Samenvatting inspectie

Situatieschets

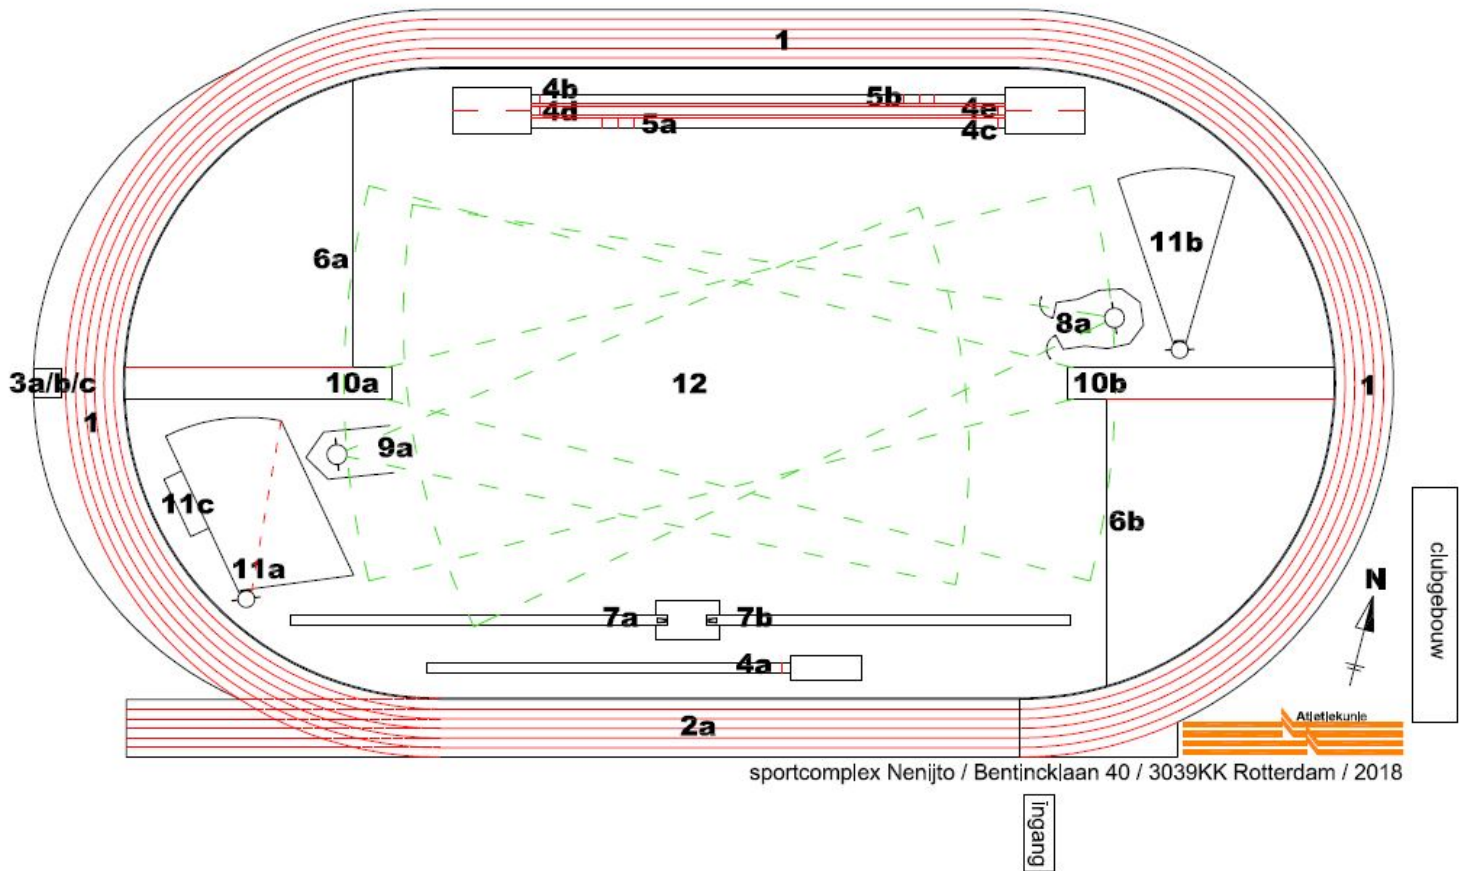
1. Voorziening 7b voor polsstokhoogspringen was tijdens de inspectie niet veilig en niet wedstrijdgeschikt, maar kan veilig en wedstrijdgeschikt gemaakt worden door het correct plaatsen van de op de accommodatie aanwezige landingsmat volgens Wedstrijdreglement TR28.12 en van de staanders volgens Wedstrijdreglement TR28.1 en TR28.8 t/m 10. De veiligheid en de wedstrijdgeschiktheid zijn dan ter beoordeling van de wedstrijdleider.
